**DIRECTION RÉGIONALE
DES AFFAIRES CULTURELLES**

Objet : Avis sur dossier de demande d'autorisation environnementale du projet éolien de Voulmentin Argentonny.

Communes : **Communes de Voulmentin et Argentonny (79)**

Fig. 1 : repérage des aérogénérateurs dans leur environnement proche
 Source : porteur de projet
 Sans échelle

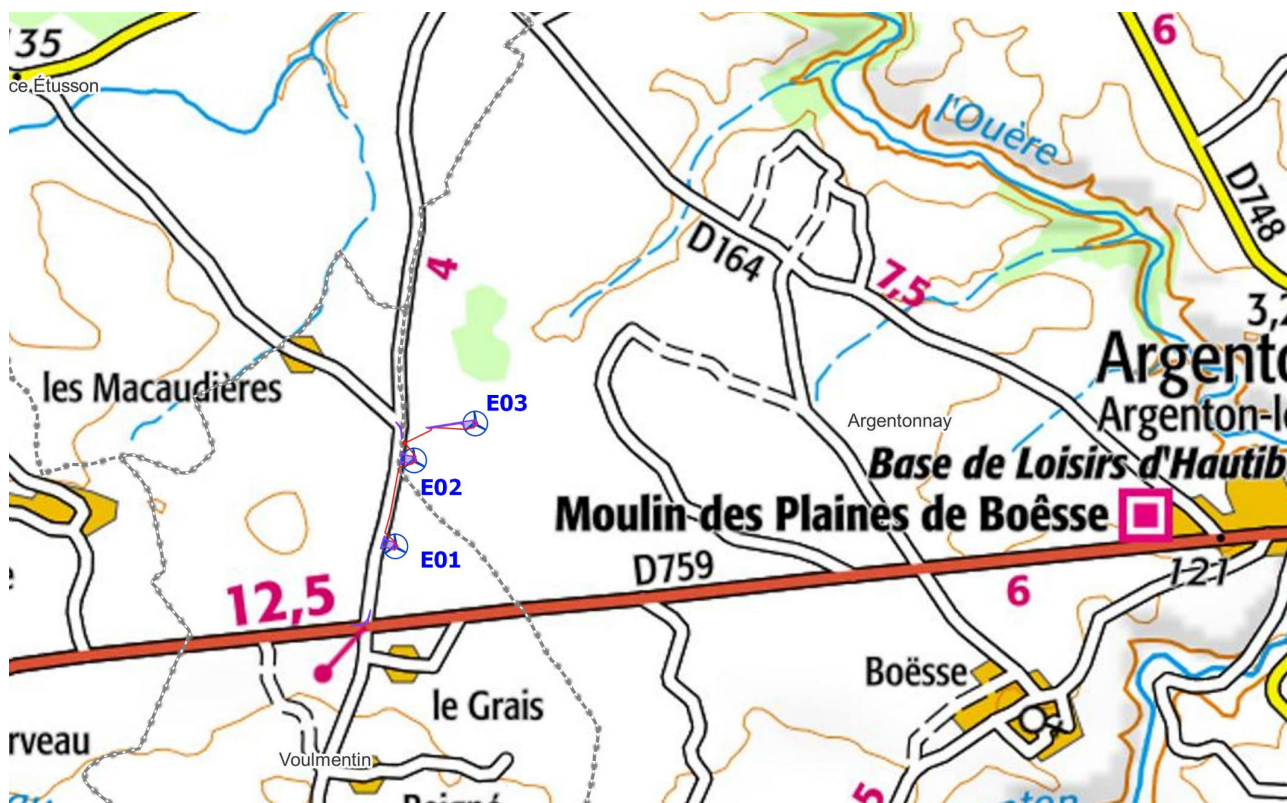
L'unité paysagère 303 - les contreforts de la Gâtine se caractérise par un bocage partiellement conservé. Les aérogénérateurs sont implantés sur un plateau aboutissant à l'est à la rencontre de l'Ouère et de l'Argenton où s'est implanté la cité médiévale d'Argentonnay (fig. 7). Le futur parc n'entre pas en contradiction avec cette trame bleue.

Le porteur de projet a bien identifié un habitat dans l'aire d'étude immédiate relativement important et diffus. Il se répartit 46 hameaux et 2 bourgs (Etusson et Boësse). Depuis les bourgs, la plupart des vues sont tronquées ou filtrées par la végétation ou la trame bâtie. Les habitats isolés situés à proximité du projet ont des sensibilités fortes ou très fortes.

Fig. 3 : sensibilités patrimoniales
 Source : Atlas des patrimoines
 Sans échelle

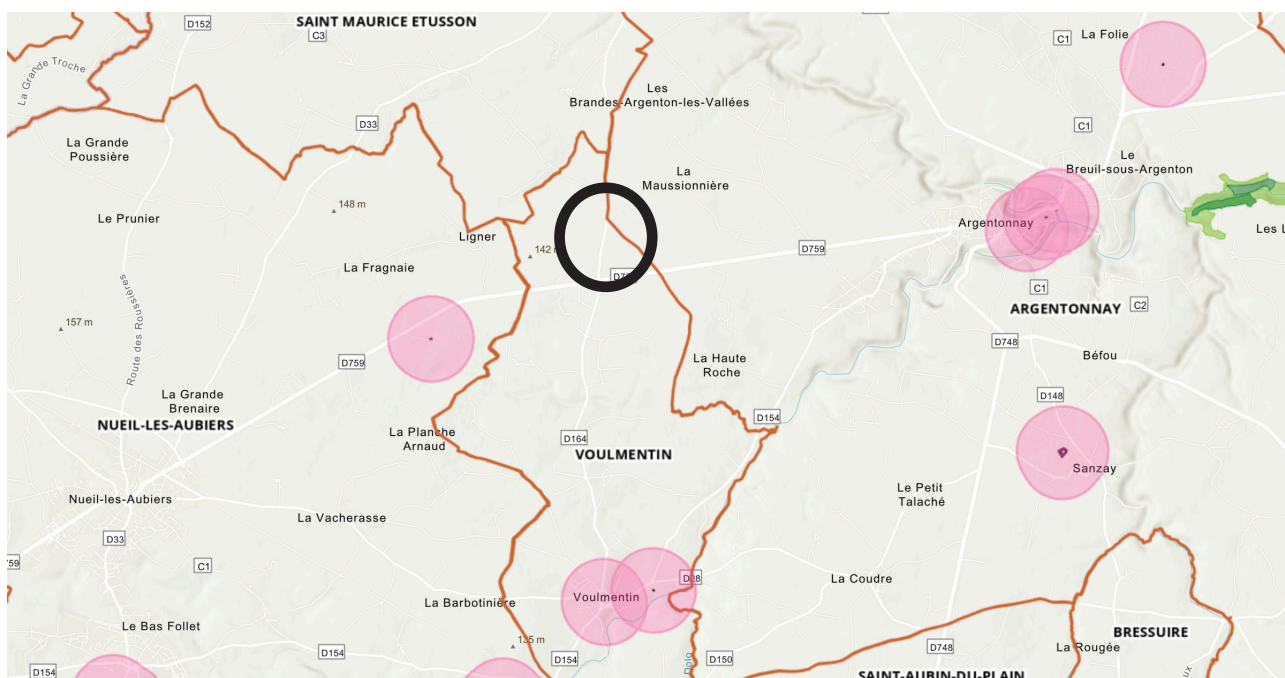
56 monuments historiques sont recensés dans l'ensemble des zones d'étude. Un seul monument historique est présent dans l'aire d'étude immédiate. 7 sites protégés ont été recensés : 4 dans l'aire d'étude éloignée et 3 dans l'aire d'étude rapprochée. Seul un monument présente une sensibilité forte, le logis de Serveaux, présent dans l'aire d'étude immédiate.

Du fait de la topographie plane et du paysage ouvert, des risques de covisibilité existent avec le logis de Serveaux. Le projet éolien n'apparaît néanmoins pas de nature à porter atteinte à leur qualité patrimoniale.

Fig. 4 : Implantation des parcs au 1er janvier 2021
 Source : DREAL Nouvelle-Aquitaine
 Sans échelle

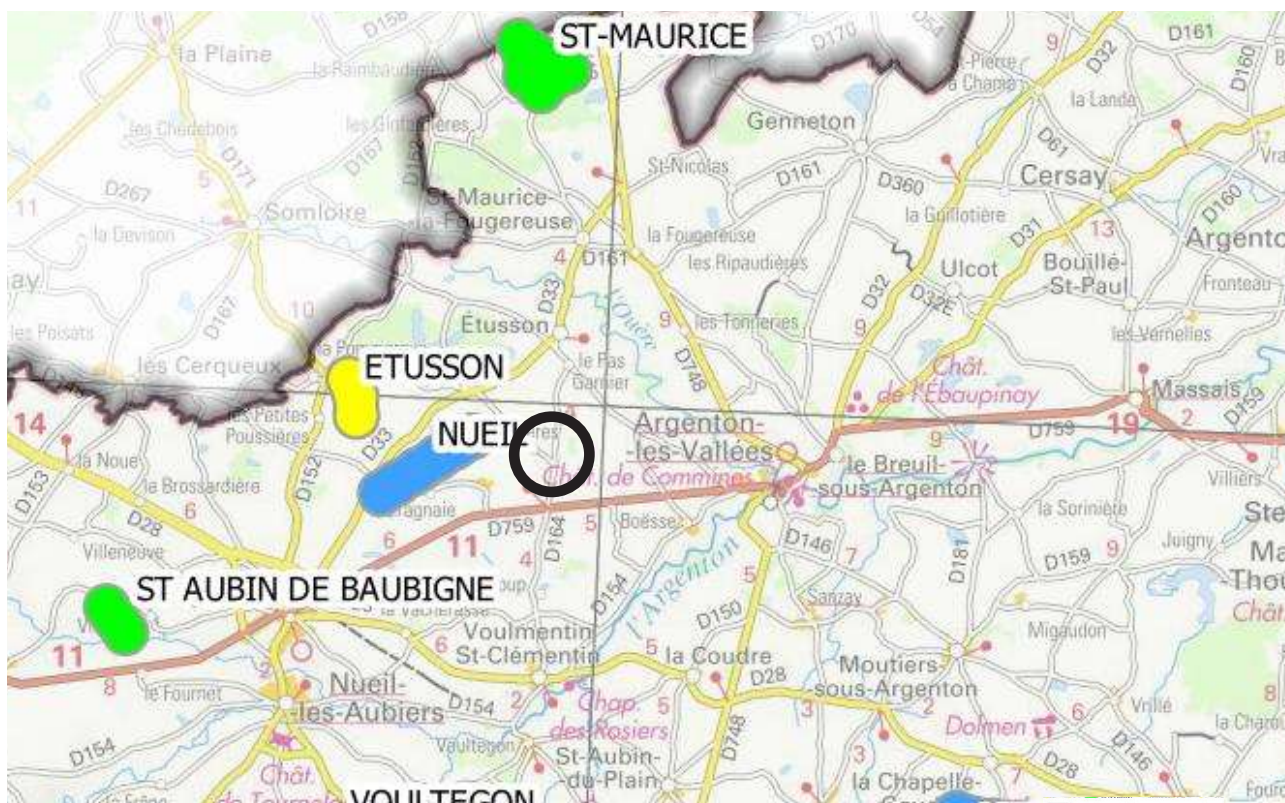
Artificialisation et banalisation du paysage sont des risques réels par l'introduction dans un territoire à dominante rurale d'infrastructures industrielles standards de nature à affecter la spécificité d'un paysage.
